改善箇所説明図

基準不適合発生箇所

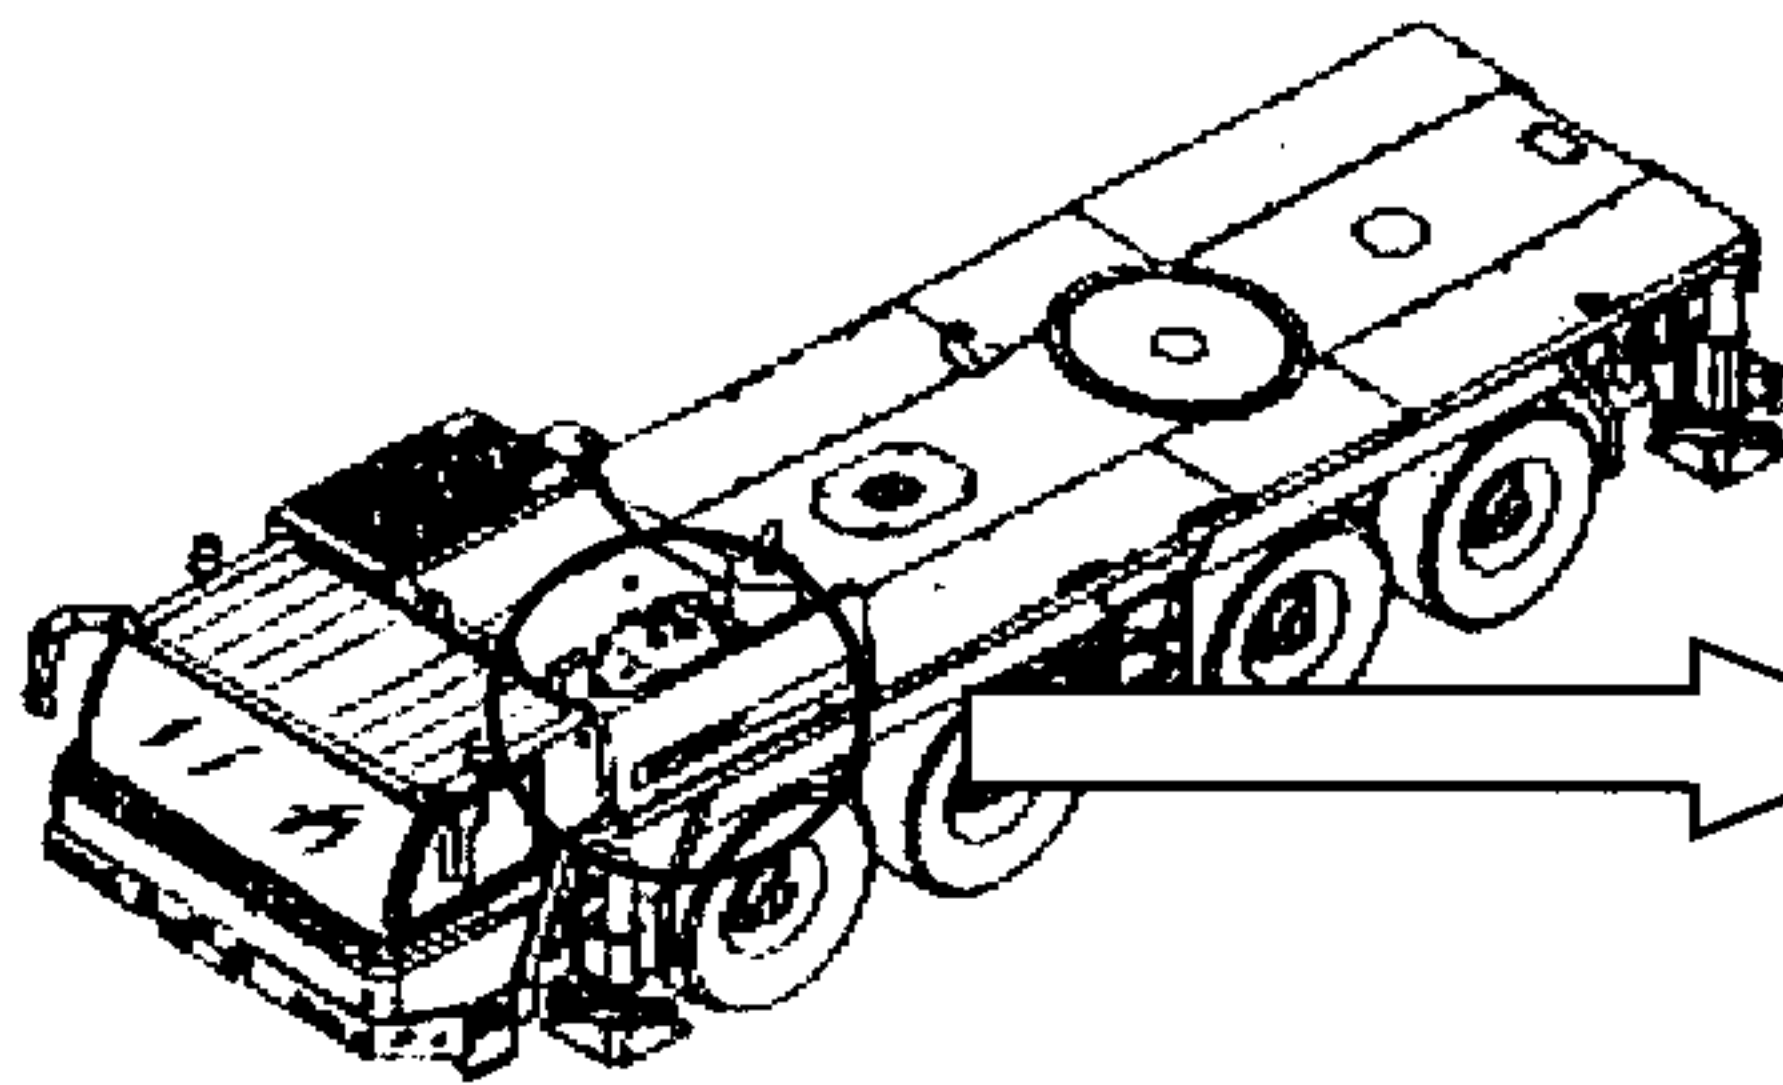
電気装置において、バッテリーへの充電回路に装備しているヒューズの容量が不適切なため、高負荷電流が頻繁に流れた場合にはヒューズが溶断し、バッテリーへの充電がされなくなり、最悪の場合、原動機の再始動ができなくなるおそれがある。

全車両、当該ヒューズとバッテリーへの充電回路配線を対策品に交換する。
